H R 1 9 — 3 6 0 B  
令 和 2 年 2 月 2 8 日

株式会社日立製作所 王禅寺センタ

日立教育訓練用原子炉に係る廃止措置計画変更認可申請書

の補正について

図5 解体3の主要な手順

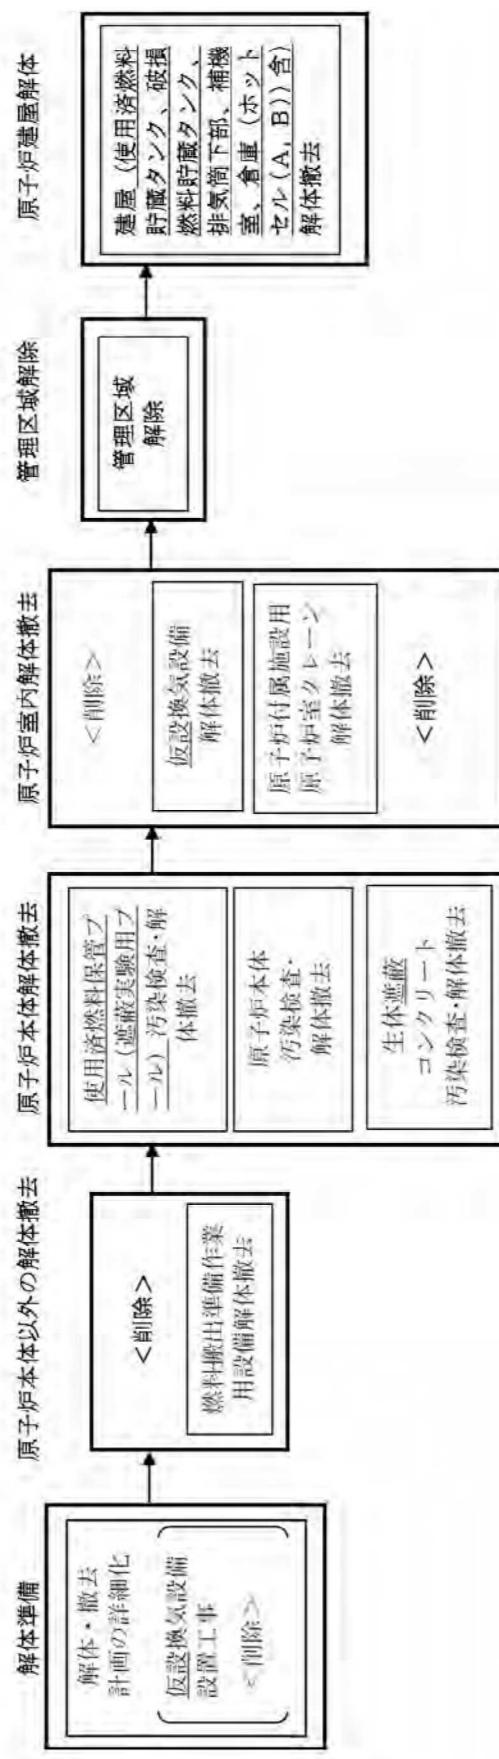
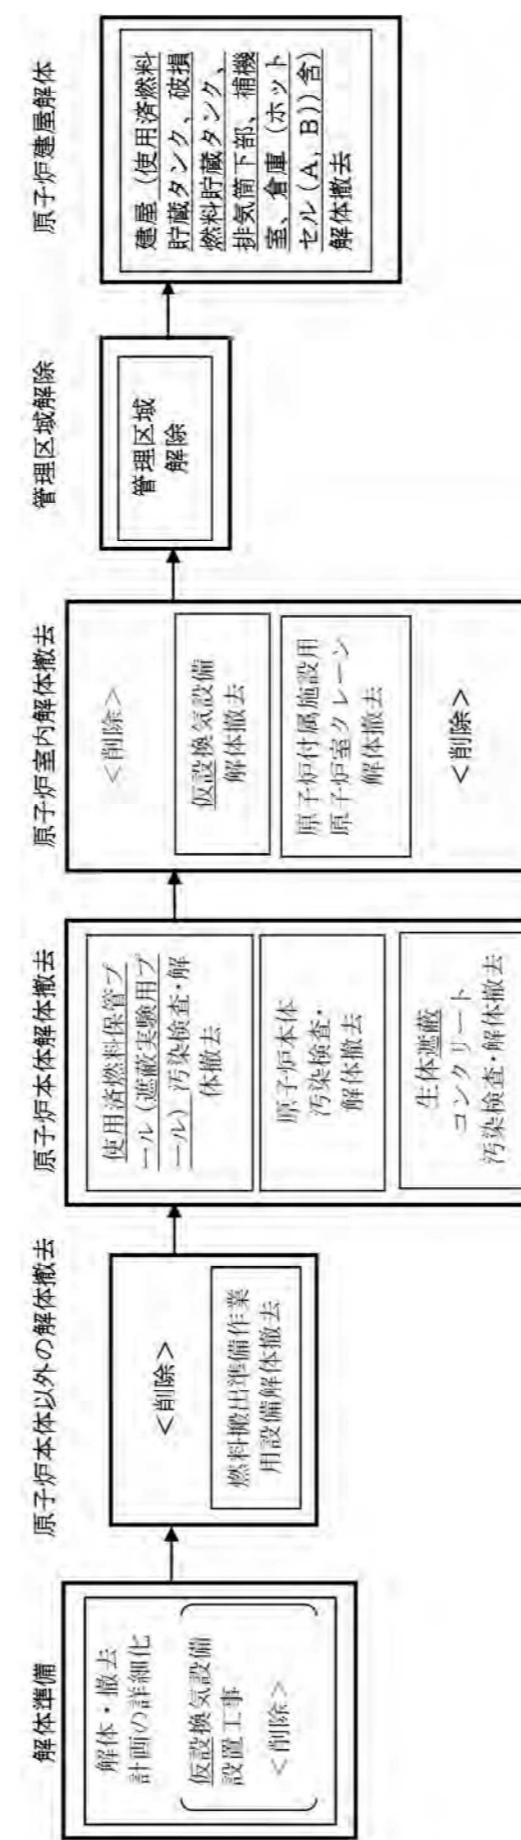
補正前 令和元年8月2日 HR 19-036B	補正後 [補正箇所のみ記載。(2重下線は今回の補正箇所を示す)]	備考
<p>る保管を開始し、解体に係る作業エリアが確保されていること。</p> <ul style="list-style-type: none"> <li>解体3で発生が予想される放射性固体廃棄物の保管容量が確保されていること。</li> </ul> <p>解体3は、図2に示す主要な手順フローに従い、以下のように実施する。解体3により発生する解体廃棄物は、5.3に記載のとおりに扱い、放射性固体廃棄物を封入した容器は原則第5倉庫に保管する。</p>	<p>る保管を開始し、解体に係る作業エリアが確保されていること。</p> <ul style="list-style-type: none"> <li>解体3で発生が予想される放射性固体廃棄物の保管容量が確保されていること。</li> </ul> <p>解体3は、図5に示す主要な手順フローに従い、以下のように実施する。解体3により発生する解体廃棄物は、5.3に記載のとおりに扱い、放射性固体廃棄物を封入した容器は原則第5倉庫に保管する。<u>第3段階終了時の配置を添1図1中に示す。</u></p>	
<p>(1)解体撤去範囲 &lt;記載略&gt;</p> <p>(2)解体準備 &lt;記載略&gt;</p> <p>(3)原子炉本体以外の解体撤去 &lt;記載略&gt;</p> <p>(4)原子炉本体解体撤去 &lt;記載略&gt;</p> <p>(5)仮設設備、その他原子炉の附属施設等の解体撤去 &lt;記載略&gt;</p> <p>(6)管理区域の解除及び原子炉建屋等の解体撤去 &lt;記載略&gt;</p> <p><u>第3段階終了時の配置を添1図3に示す。</u></p>	<p>(1)解体撤去範囲 &lt;記載略&gt;</p> <p>(2)解体準備 &lt;記載略&gt;</p> <p>(3)原子炉本体以外の解体撤去 &lt;記載略&gt;</p> <p>(4)原子炉本体解体撤去 &lt;記載略&gt;</p> <p>(5)仮設設備、その他原子炉の附属施設等の解体撤去 &lt;記載略&gt;</p> <p>(6)管理区域の解除及び原子炉建屋等の解体撤去 &lt;記載略&gt;</p> <p><u>&lt;削除&gt;</u></p>	(6)

(6)

表 6 廃止指置計画に係る工事の全体工程

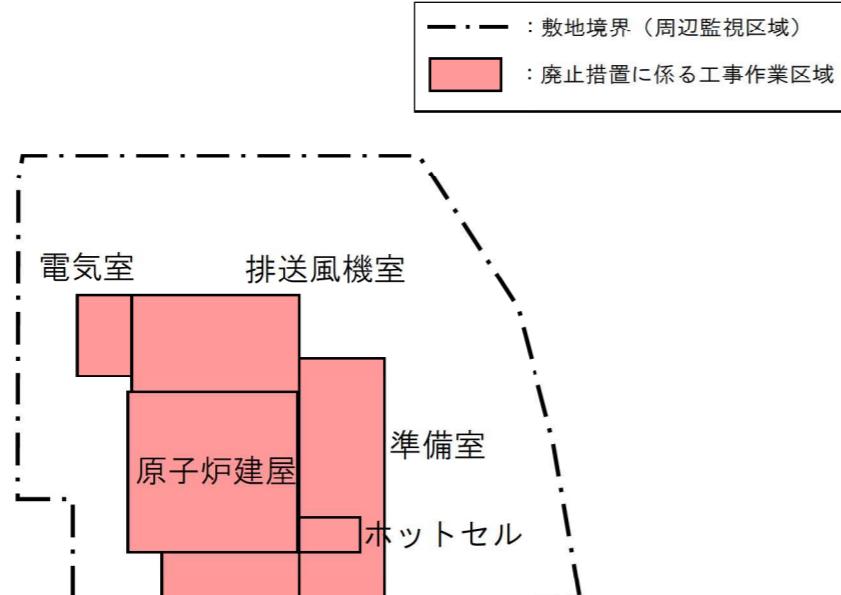
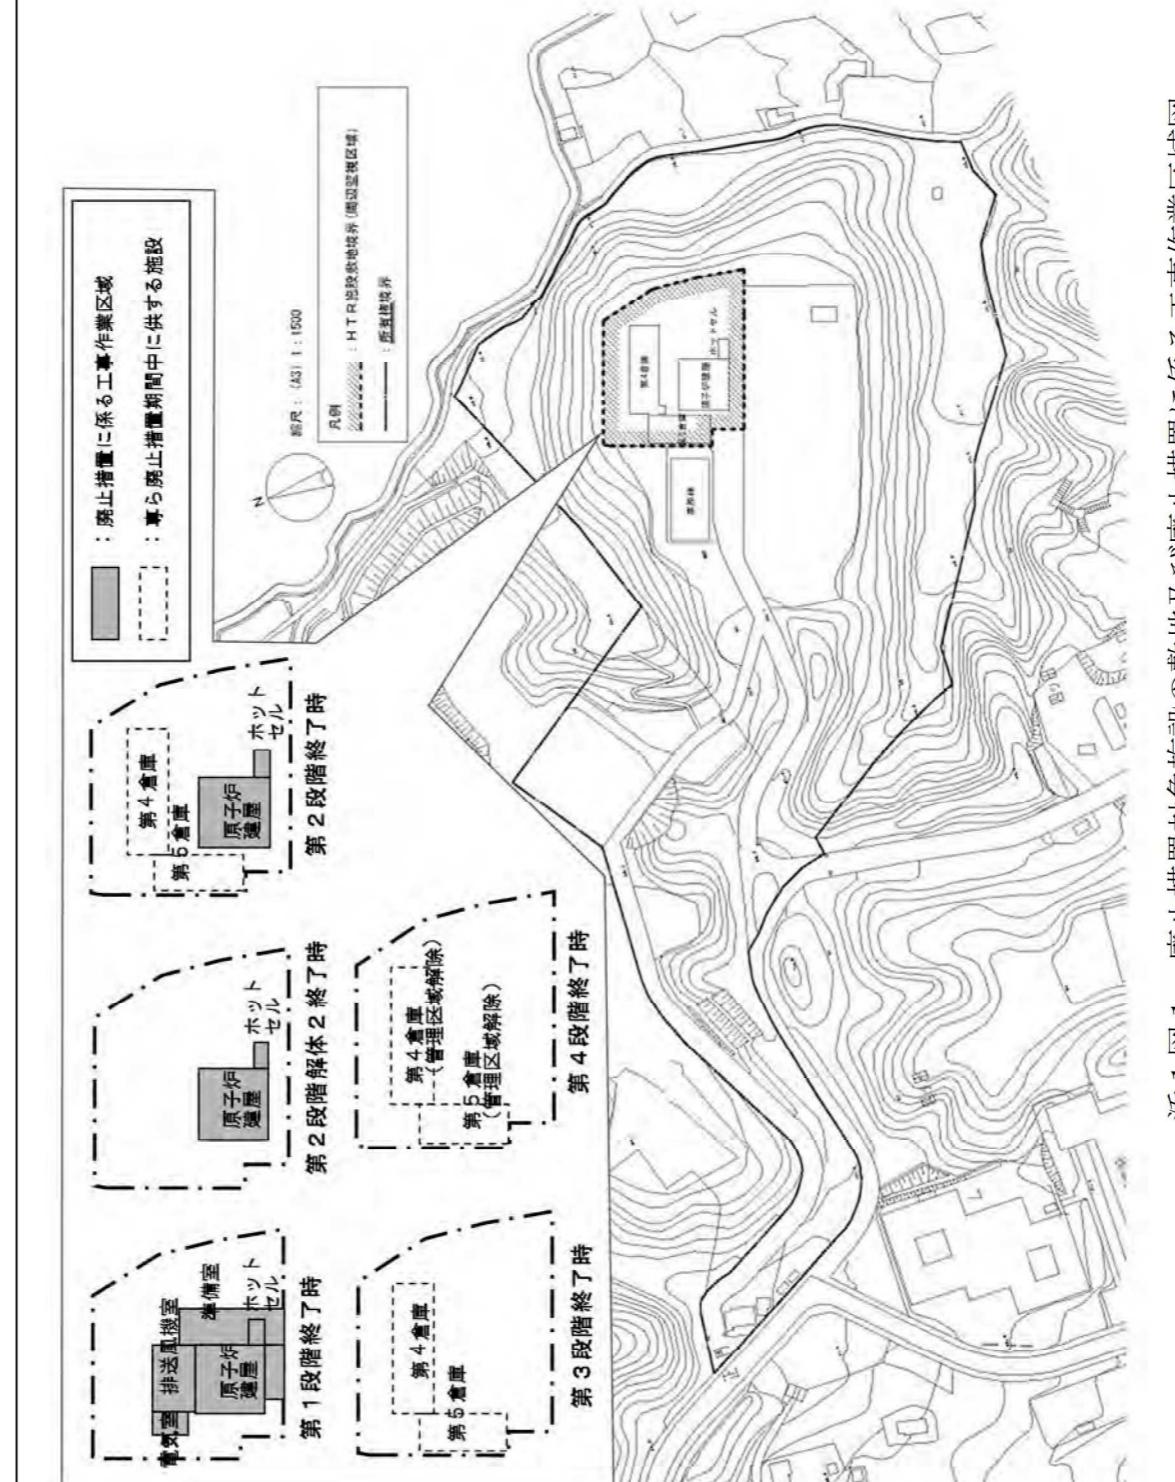
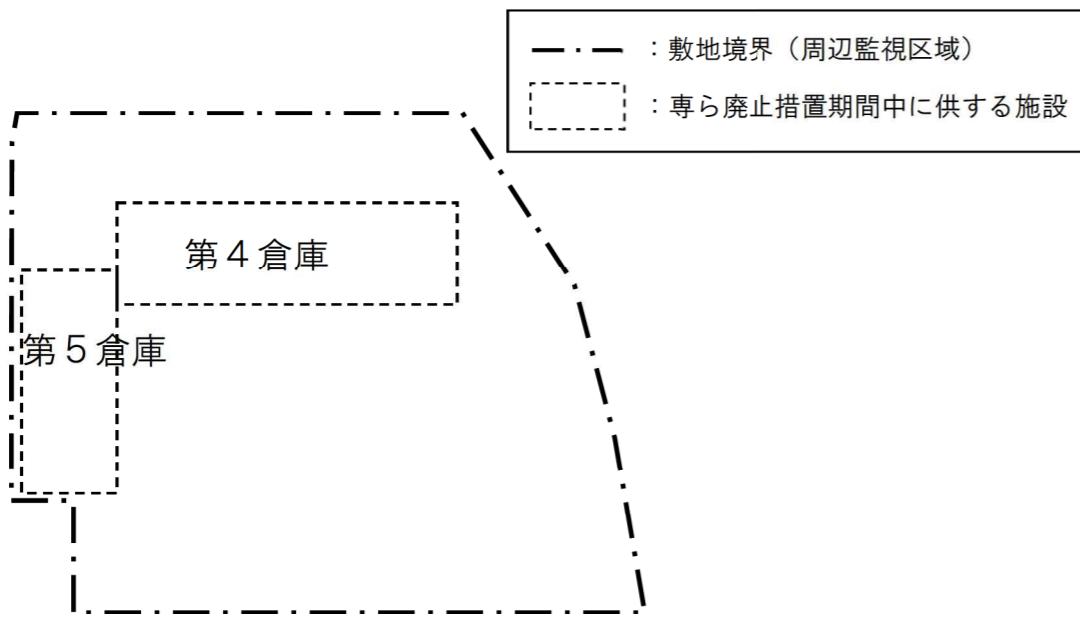
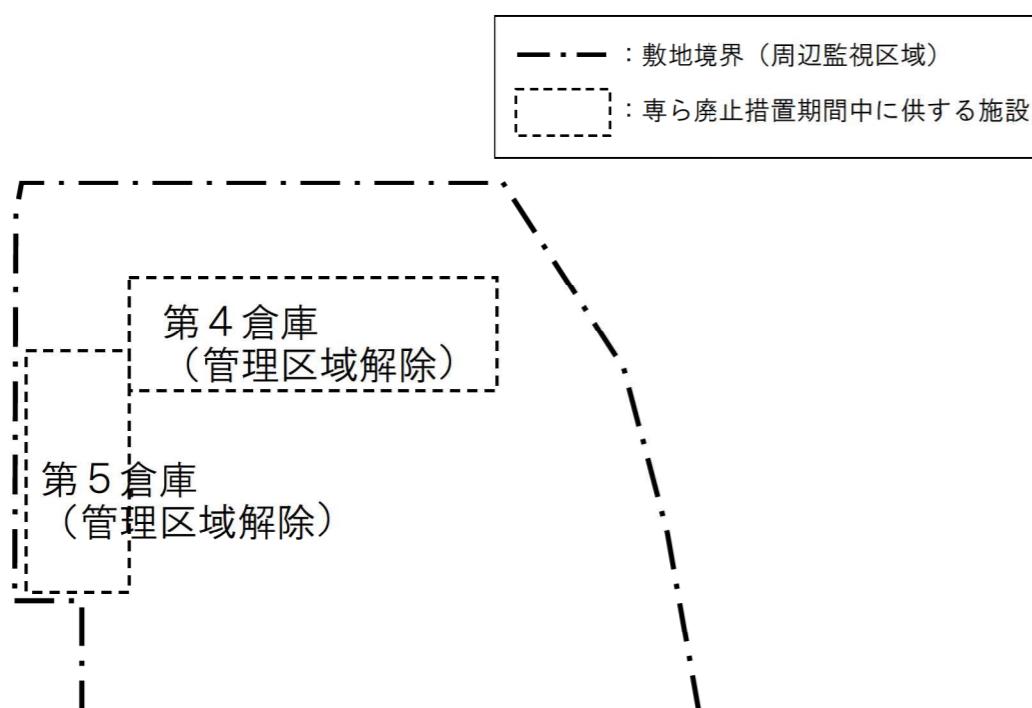
HTRの解体に係る全体工程は、表6に示すとおりである。各段階における解体工事については、本文5.2に記載のとおりである。

(5) 6. に記載を集約
